## 經濟部水利署第十河川局 函

主旨：檢送109年6月10日「大漢溪浮洲橋至鐵路橋河段防災減災  
工程(第一期)」生態踏勘會議紀錄詳如附件，請查照。

# 「大漢溪浮洲橋至鐵路橋河段防災減災工程(第一期)」

## 生態踏勘會議紀錄

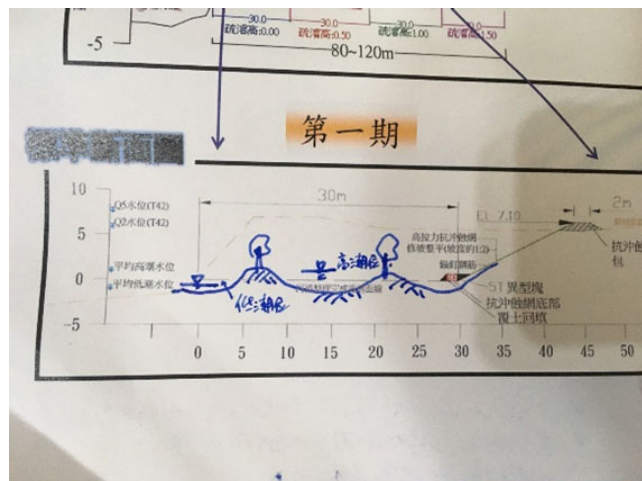
這些濕地最初建造目的為區域排水淨化處理，惟後來多數汙水被截流至八里污水處理廠。部分仍於這處理，惟處理量較原設計數量差異甚大，水質淨化功能已下降，這對生態而言並非有利的事情，因此應思考如何引入更多水強化這邊的生態功能。

針對現在的規劃方式，這些濕地的水是否都留不住了？若是如此應重新思考在現況水不連通的情況下，如何妥善處理防洪及生態問題。是否需要把水源從大漢溪引進來營造生態，變成大漢溪人工溼地2.0版本？概念上可以不只是補償，而是去想如何提升，將疏濬跟生態一併思考，並非為疏濬完再做人工濕地，而是在疏濬的同時思考濕地2.0版如何快速形成。若是如此，現階段就要把生態熱區標記出來。
